CORRIGENDUM 1

Outline family 140E
P-SOJ 7,62 mm

Sheet 140E-a

Fig. 1a

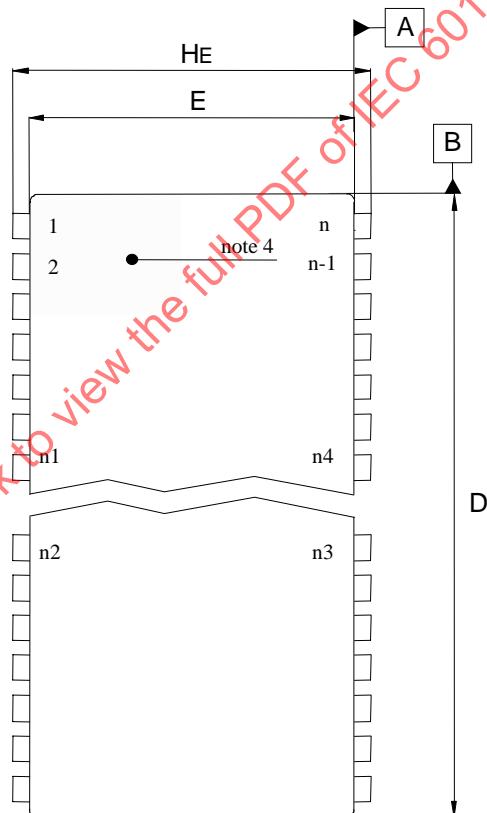
*Remplacer la figure 1a par la nouvelle figure
suivante:*

Replace figure 1a by the following new figure:
